ЗАКЛЮЧЕНИЕ ЭКСПЕРТИЗЫ №099.01.02.19-д

Объект: комплексная реконструкция животноводческого комплекса для содержания скота в д.Кирконкюля Питкярантского района Республики Карелия.

Предмет: соответствие выполненных работ договору №27-07/18-01 от 27.07.18 и действующим нормативным документам в области строительства.

Фото 3. Рамные конструкции.

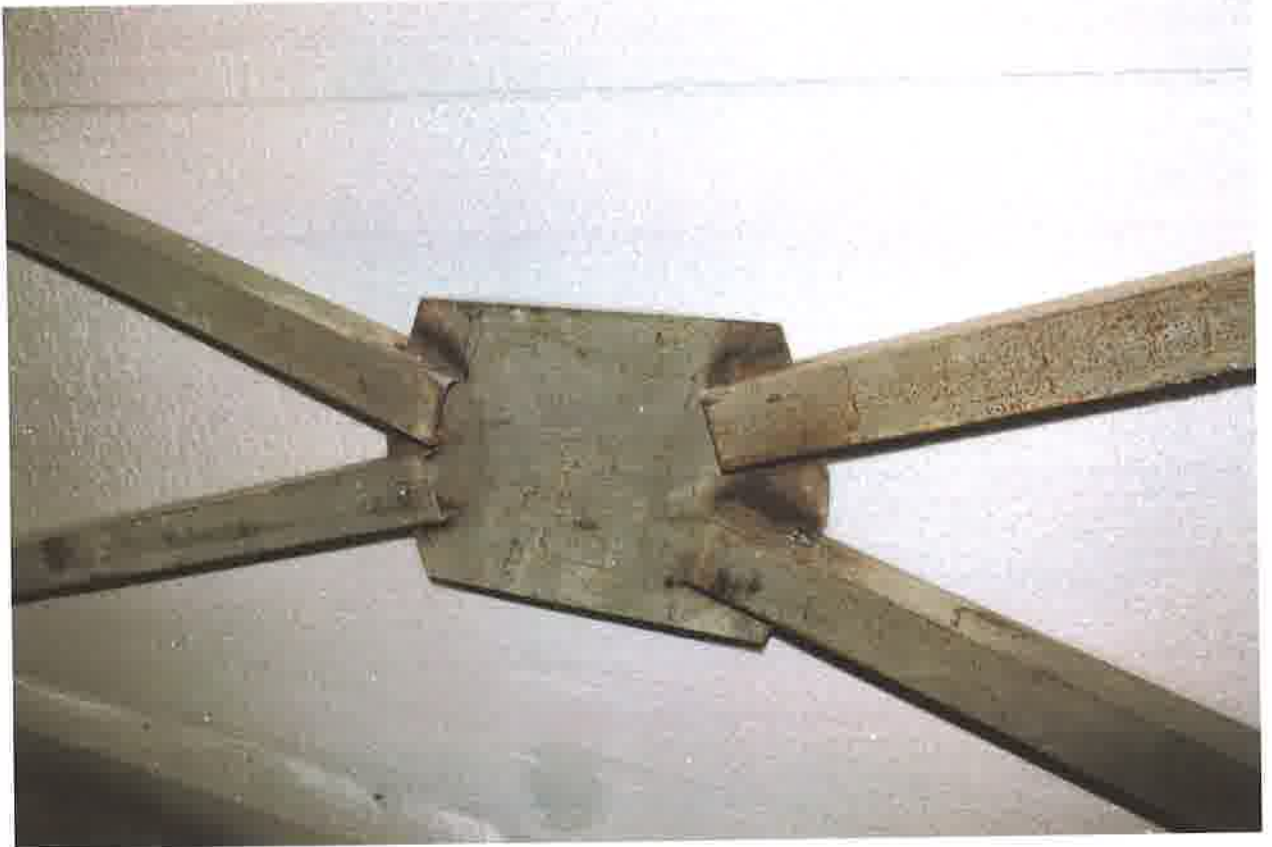
Деревянные конструкции выполнены из двух досок толщиной 50 мм, общей высотой 300 мм. (см. Фото 3).

Конструкции и детали должны быть выполнены из материалов, обладающих стойкостью к возможным воздействиям влаги, низких температур, агрессивной среды, биологических и других неблагоприятных факторов согласно СП 28.13330.2012. В соответствии с п.6.13 СП 28.13330.2012 химические меры защиты деревянных конструкций от коррозии предусматривают антисептирование. Фактически деревянные изделия не антисептированы (безопасными для животных составами).

Фото 18. Дефекты монтажа кровли.

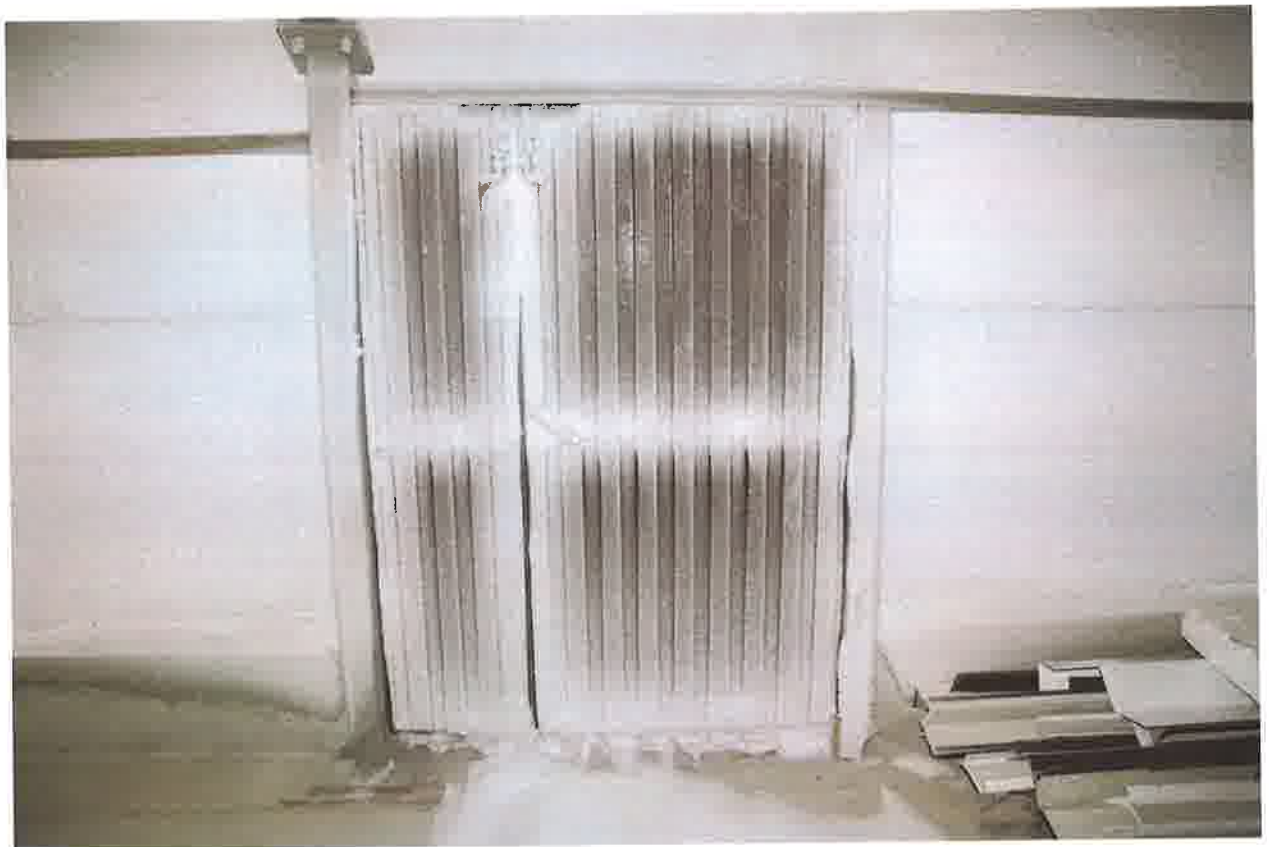
Монтаж конструкций кровли из сэндвич-панелей не в полной мере соответствует п. 7.3 СП 70.13330.2012. Конструкция кровли не обеспечивает защиту по-

мещений здания от проникновения атмосферных осадков (см. Фото 17;18). Фасонные части, ветровые планки, не имеют достаточного крепления к ограждающим конструкциям.

Фото 22. Дефекты установки металлических дверей.

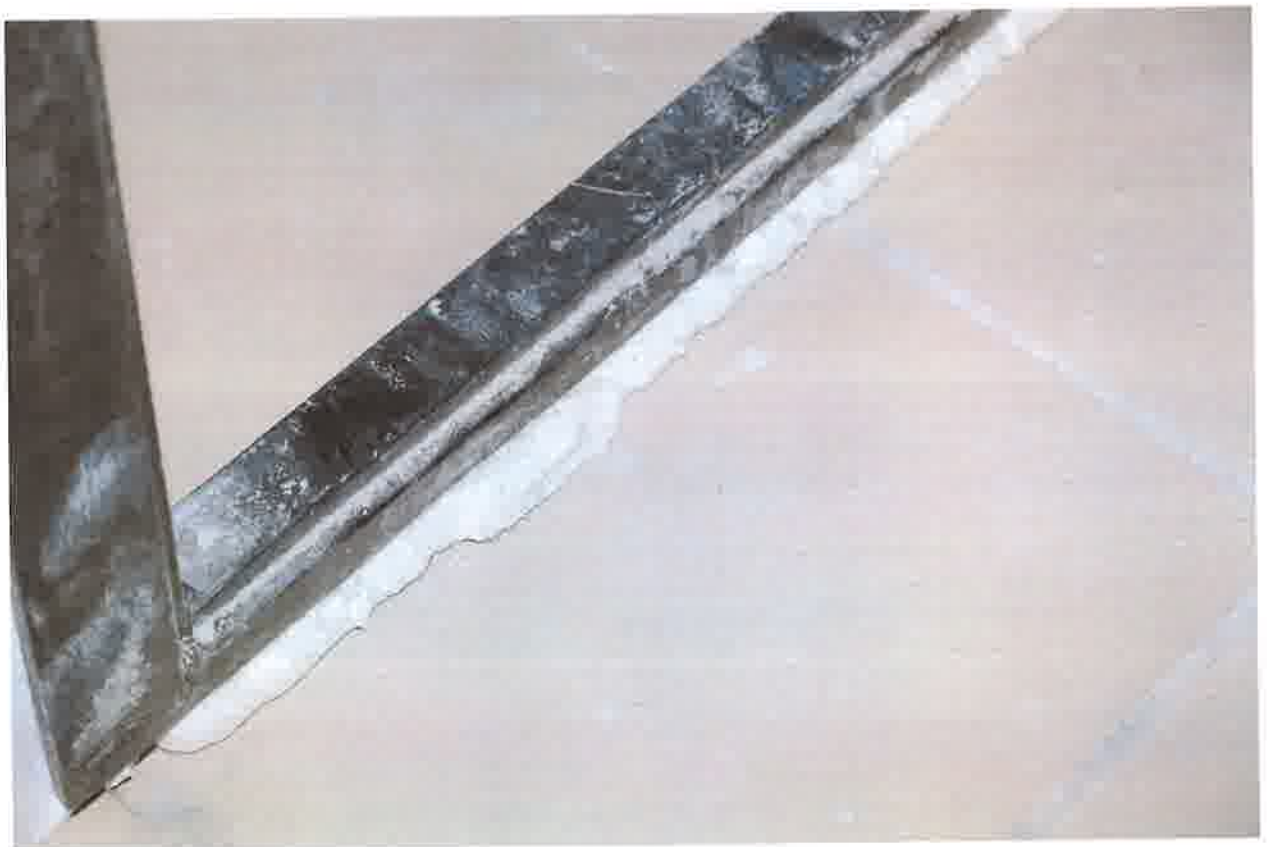
Фактически узлы примыкания не соответствуют требованиям (см. Фото 22;23).

Фото 29. Отсутствие душевого поддона.

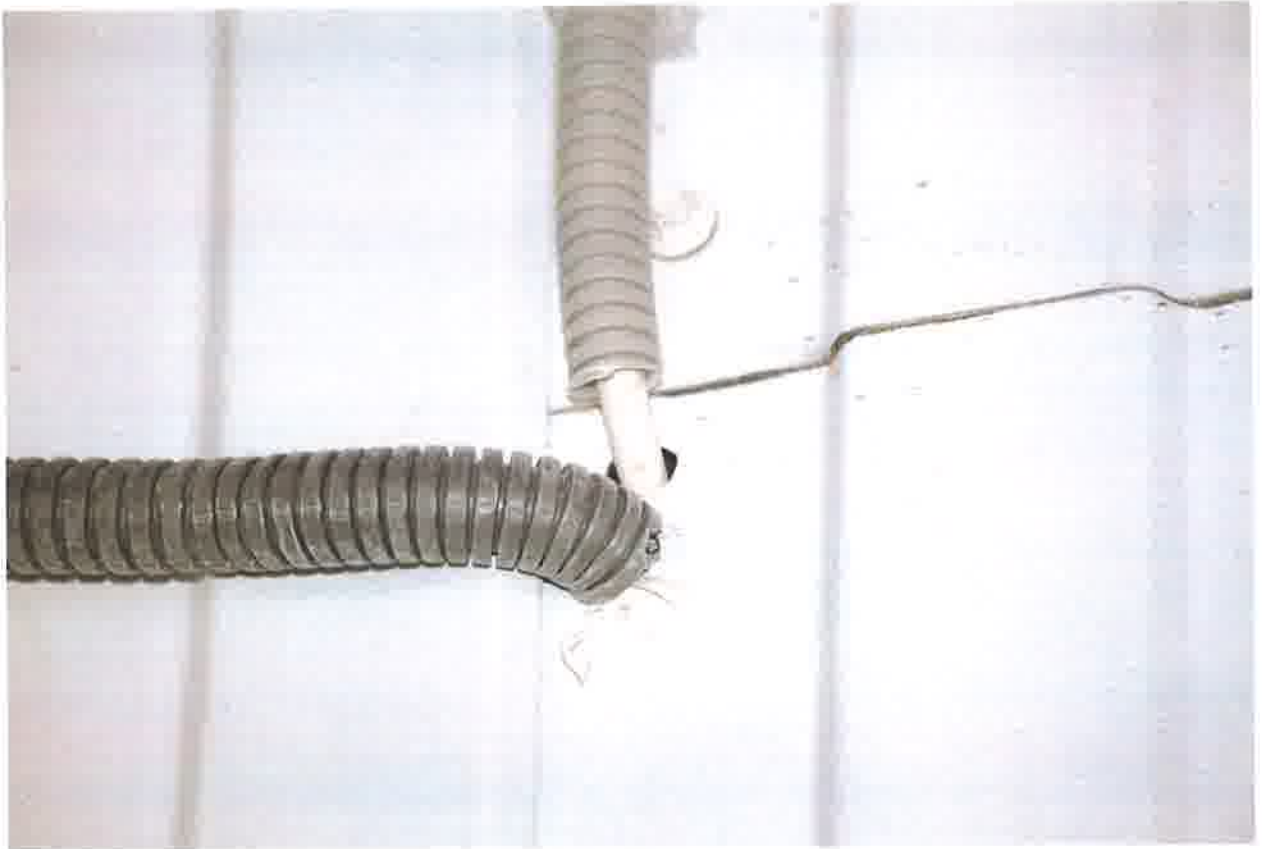
На момент проведения экспертизы монтажные работы не завершены. Не полностью смонтирована система вентиляции, отсутствуют часть сантехнических приборов (см. Фото 24; 29). Не смонтировано технологическое оборудование.

Фото 30. Дефекты электропроводки.

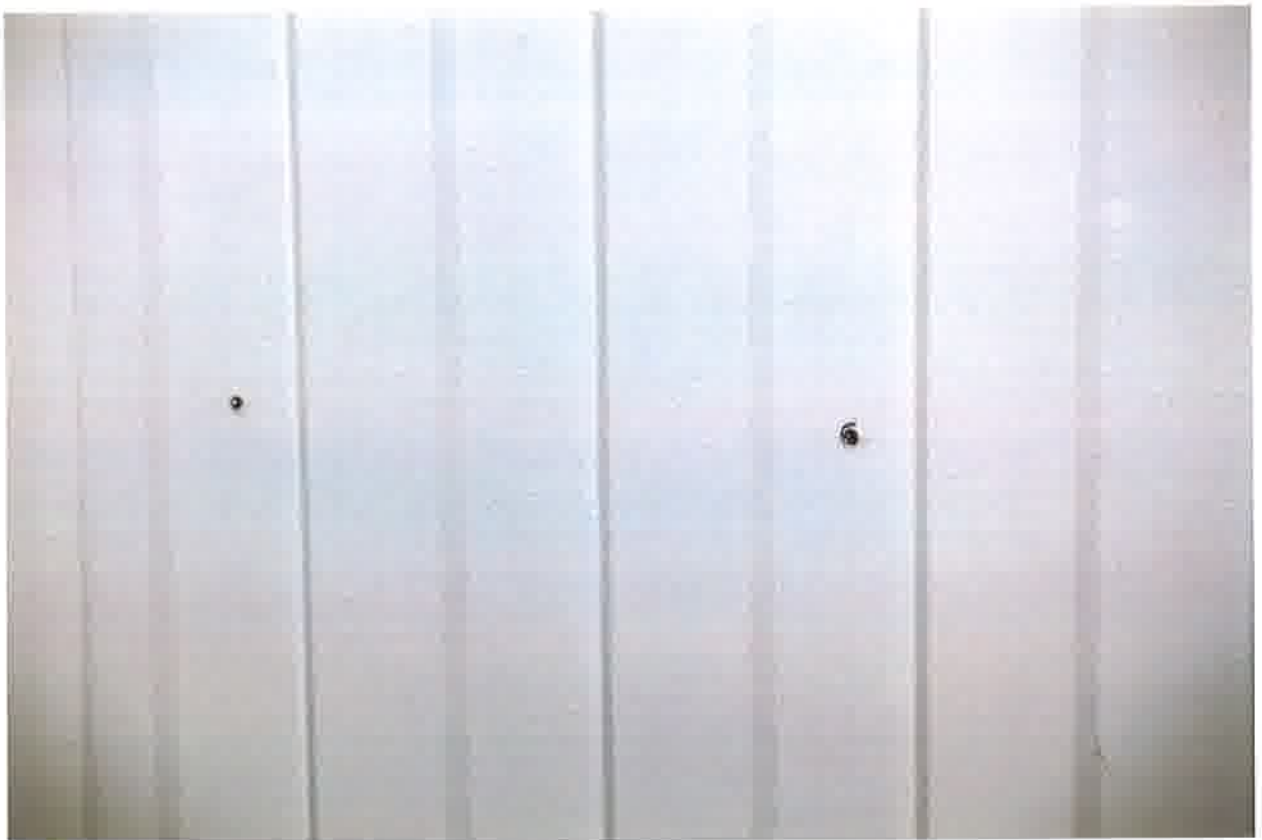
В соответствии с п.527.2.1 ГОСТ Р 50571.5.52-2011 при проходе электропроводки через элементы строительных конструкций, таких как полы, стены, крыши, потолки, перегородки, остающиеся после прохода электропроводок отверстия, должны быть заделаны со степенью огнестойкости соответствующего элемента строительной конструкции.

В соответствии с ПУЭ 7 п. 2.1.58. в местах прохода проводов и кабелей через стены, междуэтажные перекрытия или выхода их наружу необходимо обеспечивать возможность смены электропроводки. Для этого проход должен быть выполнен в трубе, коробе, проеме и т. п. С целью предотвращения проникновения и скопления воды и распространения пожара в местах прохода через стены, перекрытия или выхода наружу следует заделывать зазоры между проводами, кабелями и трубой (коробом, проемом и т. п.), а также резервные трубы (короба, проемы и т. п.) легко удаляемой массой от негоряемого материала. Заделка должна допускать замену, дополнительную прокладку новых проводов и кабелей и обеспечивать предел огнестойкости проема не менее предела огнестойкости стены

Фактически требование не выполнено (см. Фото 30).
